**Avis de la Mission Régionale d'Autorité environnementale  
de Bourgogne-Franche-Comté  
sur le projet de centrale hydro-électrique sur le Doubs à  
Voujeaucourt (25)**

N °BFC-2024-4258

Figure 3: Secteur ayant fait l'objet de travaux de déboisement (entouré en jaune) et photographies de l'état actuel du site (source : étude d'impact, p.85 et 155)

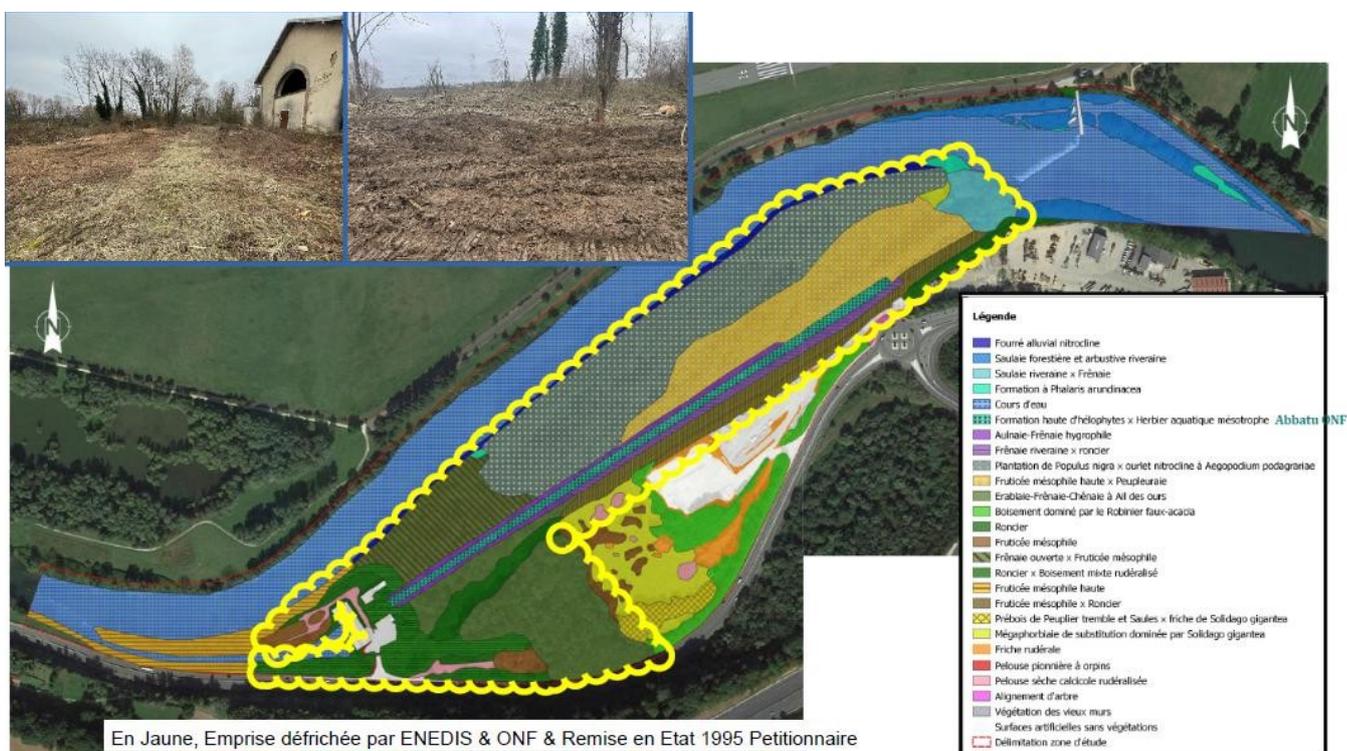
En outre, la MRAe relève que d'importants travaux de déboisement ont été réalisés en 2022 et 2024 sur le site. Ils ont mis à nu une grande partie de l'emprise du projet (selon les plans et explications fournis notamment pages 85-87 de l'étude d'impact) (Figure 3). Les justifications avancées dans le dossier sont :

La MRAe s'interroge sur la raison de ces importants travaux de déboisement réalisés par anticipation sur les parcelles appartenant au maître d'ouvrage, représentant une superficie d'environ 8,4 ha<sup>23</sup> (Figure 4). En effet, l'étude d'impact en déduit la quasi-absence de tout enjeu écologique à l'état actuel, sur le site du projet, ce qui conduit à une sous-estimation des impacts du projet, qui sont pourtant avérés. Ce point fait l'objet de remarques plus détaillées dans le chapitre 4 « Prise en compte de l'environnement et de la santé » du présent avis. La MRAe relève par ailleurs que ces travaux ont pu avoir des impacts significatifs sur des espèces protégées mais n'ont fait l'objet d'aucune demande de dérogation à l'interdiction de perturbation, de déplacement ou de destruction d'individus ou d'habitats d'espèces protégées<sup>24</sup>. A cet effet, elle considère que l'impact des travaux les plus récents aurait du être pris en compte dans l'étude d'impact qui font partie intégrante du projet.

- justifier le choix de rehausser le seuil actuel à la cote 314,39 m NGF au regard des impacts environnementaux du projet et/ou de critères technico-économiques ;
- expliquer les raisons des travaux de déboisement réalisés par anticipation tout récemment sur le site du projet et prendre en compte leurs impacts dans l'analyse de l'état initial et des incidences du projet., cela constitue en effet une partie intégrée au projet .

Figure 5: Extrait de la carte des zonages du PPRI du Doubs et de l'Allan sur le secteur du projet (source : complément d'août 2023, p.12)

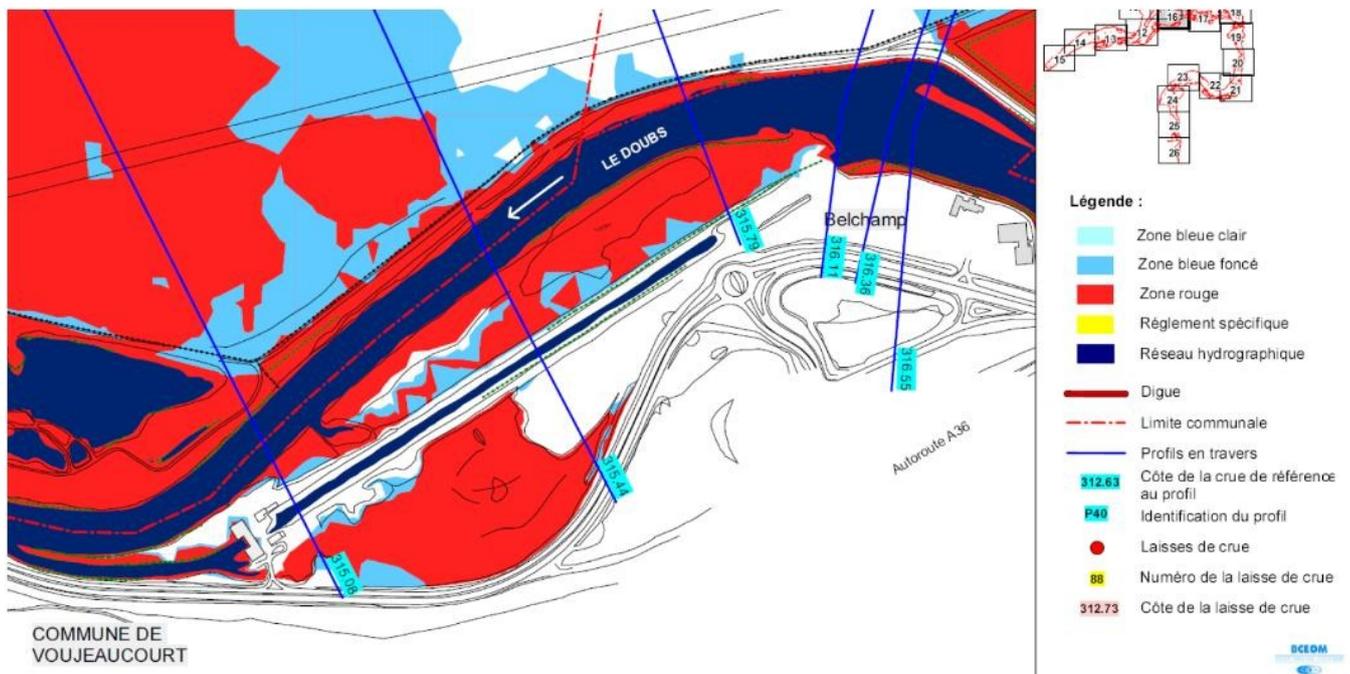
La MRAe relève que le secteur du projet est en grande partie concerné par les zones « bleu foncé » et « rouge » du PPRI (Figure 5). Elle rappelle que les remblais sont interdits en secteur PPRI<sup>36</sup>.

Le dossier conclut que l'ensemble du projet et des travaux se trouve hors zone PPRI, à l'exception du sentier d'accès au canal de fuite qui est situé en zone rouge. Il indique notamment que « tous les matériaux excavés et disposés sous la piste et dans un merlon pour les matériaux pollués se trouvent hors zone PPRI » et que le projet est donc compatible avec le PPRI (page 12 du complément d'août 2023).

**La MRAe recommande, pour étayer cette affirmation, de présenter de manière précise et à l'aide de cartographies adaptées les emprises du projet en phase de chantier et en phase d'exploitation, ainsi que l'implantation de la piste d'accès et du merlon (plans et profils en coupe).**
